# ***Poste Hochelaga à 315-25 kV et lignes d'alimentation à 315 kV***

## **Complément et mise à jour de l'étude d'impact sur l'environnement**

Réponses aux questions et commentaires  
du ministère de l'Environnement, de la Lutte  
contre les changements climatiques, de la Faune  
et des Parcs du Québec

Deuxième série

**Figure 1. Plan d'implantation du poste Hochelaga sur le lot 6 573 742**

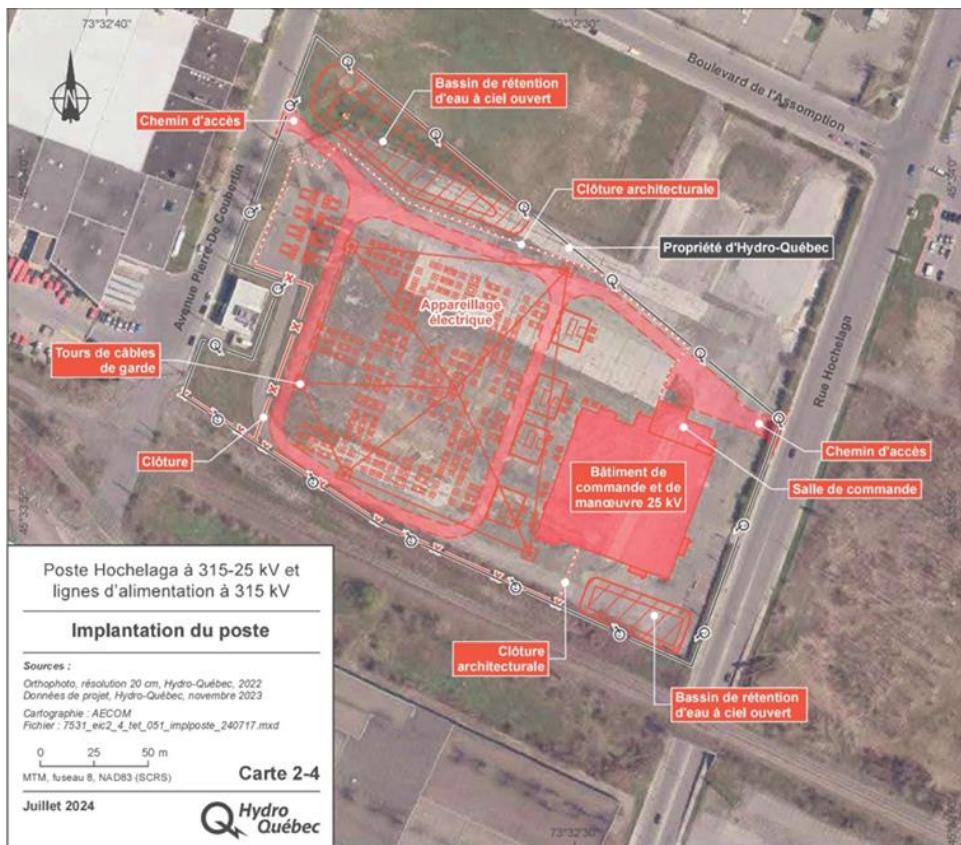
En lien avec la mise à jour de l'étude d'impact (volume 1, section 2.2.1.1 Caractéristiques techniques du poste, pages 2-15 à 2-23) les friches constituent des habitats de qualité pour la faune et sont nécessaires au maintien de la biodiversité. Les oiseaux champêtres, chauves-souris, micromammifères, couleuvres et une grande diversité d'insectes dont le monarque peuvent également utiliser cet habitat. Le projet du poste semble entraîner la perte d'une portion de friches de début de succession par l'aménagement d'un bassin de rétention au nord (voir figure 1).

- Fournir la superficie de friche qui serait détruite par le bassin de rétention au nord du site ;
- Fournir le Shapefile du plan d'implantation afin d'aider aux analyses cartographiques ;
- Indiquer si la portion de friche sur le lot 6 573 741 sera conservée et mise en valeur.

La friche qui se situait à l'emplacement du futur bassin de rétention nord a déjà été détruite en grande partie par le consortium Renouveau La Fontaine (RLF), qui réalise les travaux de réfection du tunnel Louis-Hippolyte-La Fontaine. L'orthophotographie utilisée pour la figure 1 du MELCCFP (carte 2-4 de l'étude d'impact) date de 2022 ; elle a donc été prise avant le début des travaux de réfection du tunnel. Des images aériennes plus récentes (Google Maps et ESRI) montrent l'empierrement des installations de l'entrepreneur sur la friche en question (voir les figures QC2-1-1 et QC2-1-2). L'empierrement du bassin de rétention sur la partie résiduelle de la friche sera de l'ordre de 200 m<sup>2</sup> (voir le polygone orange sur la figure QC2-1-2). On peut rappeler que le bassin de rétention et ses abords seront entièrement végétalisés au moyen d'un aménagement paysager qui comprendra une centaine d'arbres et environ 800 arbustes (voir le concept d'aménagement paysager à l'annexe I de la mise à jour de l'étude d'impact).

Le fichier de forme du plan d'implantation représenté sur la figure 1 du MELCCFP est fourni avec le présent document (voir le fichier Hochelaga\_048\_SHP\_MELCCFP).

Le lot 6 573 741 appartient à la Ville de Montréal. Hydro-Québec n'est pas en mesure d'indiquer ce que la Ville de Montréal fera de la friche sur ce lot.
